**Verslag huishoudelijke elektrische installatie op laagspanning en zeer lage spanning****Algemeen:**

Referentie: 008-20260901-03	Datum controle: 01/09/2026
Keurder: 008

Eigenaar:	Guido Hombrouck	EAN-code:	Onbekend
Adres installatie:	Esdoornlaan 40, 3050 - Oud-Heverlee	Nummer teller(s):	4125463
		Distributienetbeheerder installatie:	Fluvius
Datum uitvoering installatie: ☐ Vóór 01/10/1981 ☒ Tussen 01/10/1981 en 01/06/2020 ☐ Vanaf 01/06/2020			
Type: ☒ Wooneenheid ☐ Niet-huishoudelijk ☐ PV ☐ Batterij ☐ Laadpaal

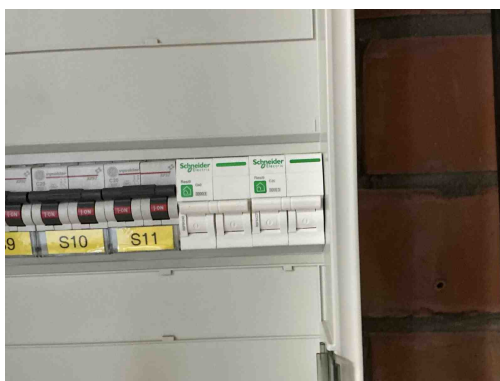
B17 - De voedingsspanning is niet op elk bord vermeld (Boek 1: 3.1.3.3).
Opmerking: Oa bord 1

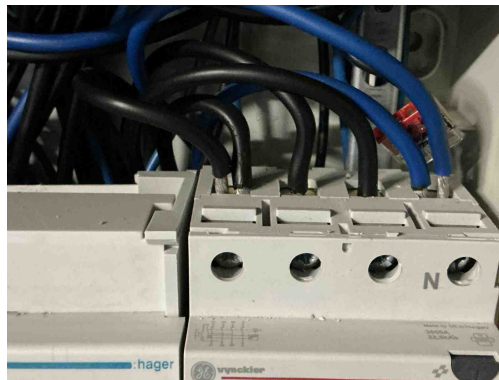
B04 - De aanduiding van de kringen, klemmen en/of schakelapparatuur ontbreekt, is onjuist of is onvolledig (Boek 1: 3.1.3.1/5.1.6.1).
Opmerking: Oa niet alle automaten aangeduid

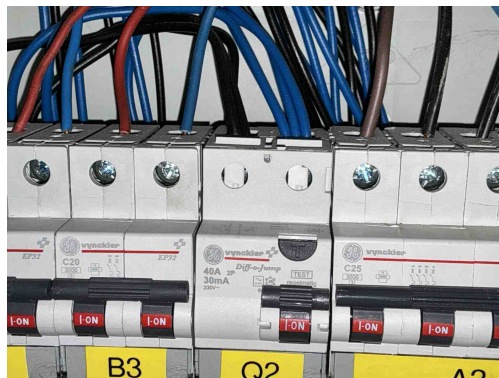
B16 - De interne soepele geleiders zijn niet aan beide uiteinden voorzien van samenknijpende hulzen of evenwaardig (Boek 1: 5.3.5.5).

Opmerking: Oa bord 1

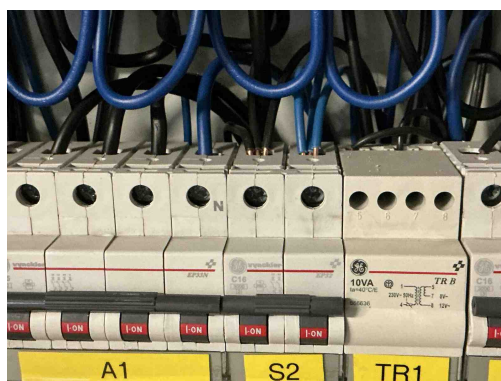
T21 - Het elektrisch materieel is niet geplaatst volgens de voorschriften van de fabrikant/ regels van goed vakmanschap . (Boek 1: 1.4.1.3)

Opmerking: Oa meer dan 2 geleiders op 1 aansluitpunt bord 1,

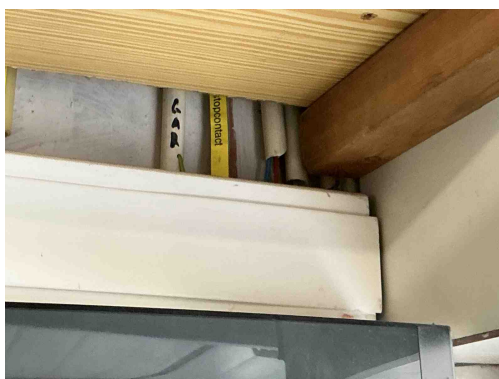
T21 - Het elektrisch materieel is niet geplaatst volgens de voorschriften van de fabrikant/ regels van goed vakmanschap . (Boek 1: 1.4.1.3)

Opmerking: Oa meer dan 2 geleiders op 1 aansluitpunt bord 1,

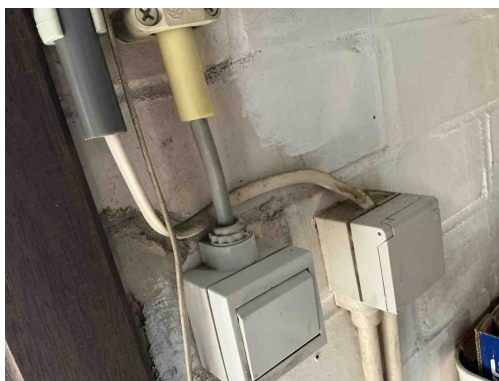
C21 - Het gebruik van geleiders van het type VOB, zonder bijkomende afscherming is niet toegestaan (Boek 1: 5.2.9.6).

Opmerking: Oa garage

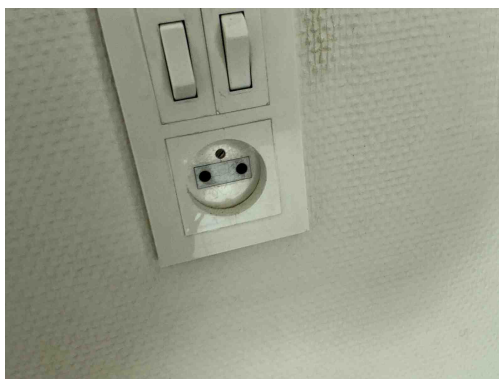
C38 - Het gebruikte kabeltype (snoerkabel) voldoet niet aan de specificaties die van toepassing zijn op voedingsleidingen voor vaste installatie (Boek 1: 1.4.2.1, 5.2.6.2).

Opmerking: Oa garage

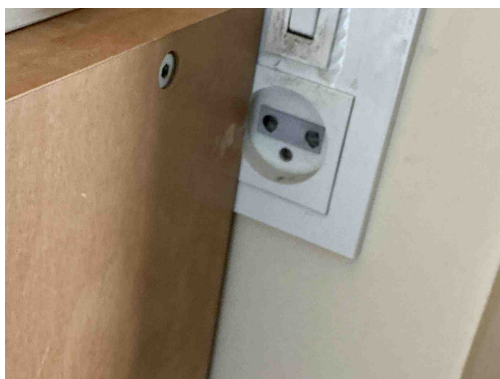
T11 - De contactdozen waarvan de toegekende stroomsterkte maximaal 16A en de toegekende spanning maximaal 250V bedraagt en niet bedoeld zijn voor de voeding van een of meerdere verbruikstoestellen voor een specifiek doel en niet geplaatst zijn in of op schakel- en verdeelborden, beschikken niet of IPXX-D (incl. gemeenschappelijke delen residentieel geheel) (Boek 1: 4.2.2.3/5.3.5.2).

T12 - De contactdozen bezitten geen aangesloten aardingscontact (Boek 1: 4.2.2.3/5.3.5.2).

Opmerking: Oa living, slaapkamer 2, slaapkamer 3,...

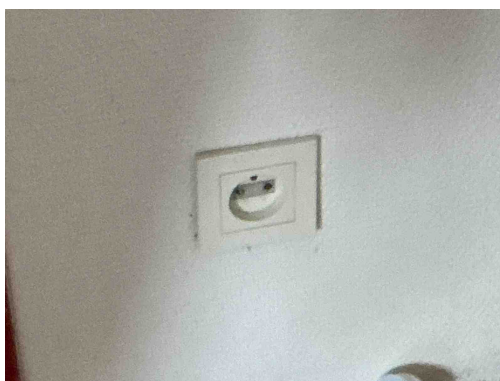
T11 - De contactdozen waarvan de toegekende stroomsterkte maximaal 16A en de toegekende spanning maximaal 250V bedraagt en niet bedoeld zijn voor de voeding van een of meerdere verbruikstoestellen voor een specifiek doel en niet geplaatst zijn in of op schakel- en verdeelborden, beschikken niet of IPXX-D (incl. gemeenschappelijke delen residentieel geheel) (Boek 1: 4.2.2.3/5.3.5.2).

T12 - De contactdozen bezitten geen aangesloten aardingscontact (Boek 1: 4.2.2.3/5.3.5.2).
Opmerking: Oa living, slaapkamer 2, slaapkamer 3,...

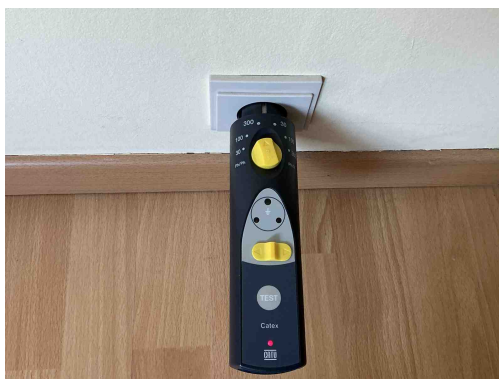
T12 - De contactdozen bezitten geen aangesloten aardingscontact (Boek 1: 4.2.2.3/5.3.5.2).
Opmerking: Oa living, slaapkamer 2, slaapkamer 3,...

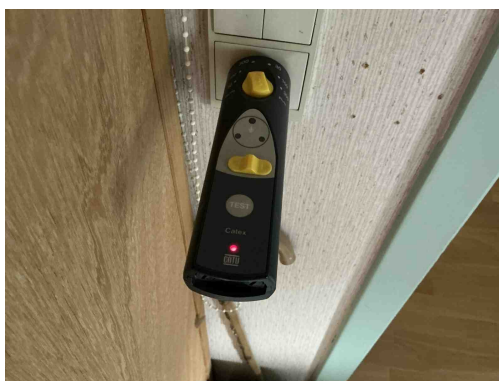
A16 - Er is geen continuïteit van de beschermingsgeleider van de contactdoos (Boek 1: 5.4.3.4).
Opmerking: Oa slaapkamer 1, slaapkamer 4,....

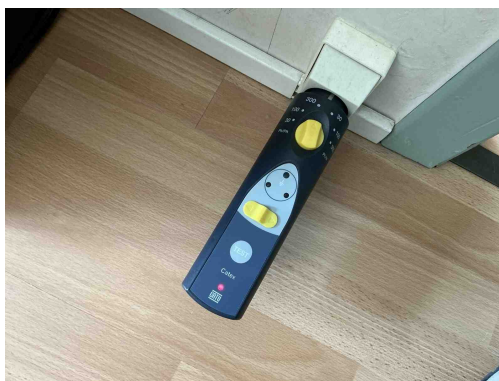
A16 - Er is geen continuïteit van de beschermingsgeleider van de contactdoos (Boek 1: 5.4.3.4).
Opmerking: Oa slaapkamer 1, slaapkamer 4,....

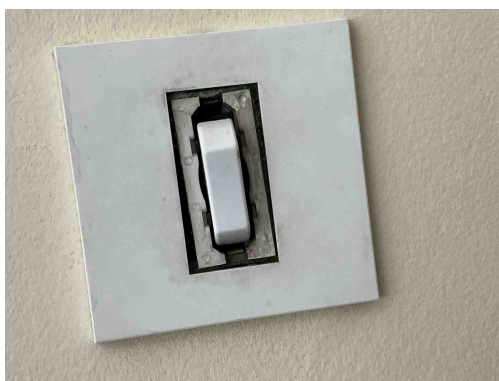
A16 - Er is geen continuïteit van de beschermingsgeleider van de contactdoos (Boek 1: 5.4.3.4).
Opmerking: Oa slaapkamer 1, slaapkamer 4,....

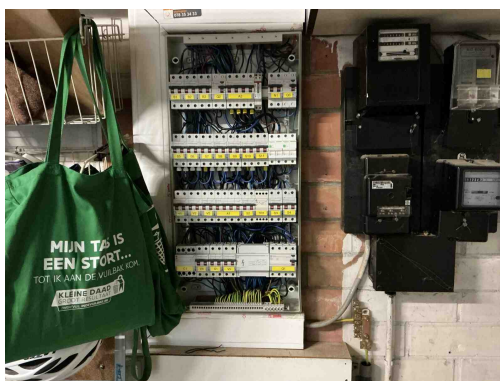
T09 - Bepaalde contactdozen en/of schakelaars zijn beschadigd (Boek 1: 1.4.1.3).
Opmerking: Oa slaapkamer 5,

A05 - De waarde van de spreidingsweerstand van de aardverbinding is te hoog (Boek 1: 5.4.2).
Opmerking: Oa 53,4 Ohm
